Oggetto: Codice pratica 21/0057833. It.ro.fer. s.a.s. di De Patre Domenico & C. – Procedimento PAUR.  
Comune: Montesilvano (PE). Riscontro nota del Servizio Gestione Rifiuti e Bonifiche prot. 0106372/22 del 17/03/2022. Valutazioni tecniche

**PROCEDIMENTO SU ISTANZA DI PAUR**  
(art. 27-bis del D. Lgs. 152/06)

**Società I.T.RO.FER s.a.s. di De Patre Domenico & C**  
**Contrada Foreste Montesilvano ( PE )**

**Valutazioni tecniche per C.d.S. del 22/03/2022**

A seguire sezione del parco serbatoi

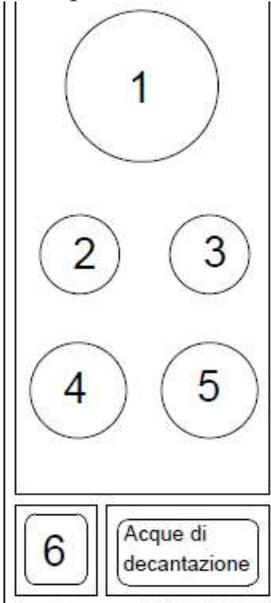
- ⇒ Rendere univoco e coerente con le integrazioni il volume del serbatoio 1, indicandolo in planimetria e nell'ETD.
- ⇒ Dalle integrazioni fornite, si evince che nel serbatoio 1 da 95 mc saranno stoccati gli oli usati clorurati per un volume massimo di 30 mc. Si chiede che vengano installati sistemi tecnici che impediscano il riempimento del serbatoio al di sopra del volume indicato.

- ⇒ Specificare quali sono i 4 serbatoi metallici su bacino di contenimento da 126 mc adibiti a deposito temporaneo di rifiuti (il bacino non corrisponde a quello da 184 mc né corrisponde il n. di serbatoi).
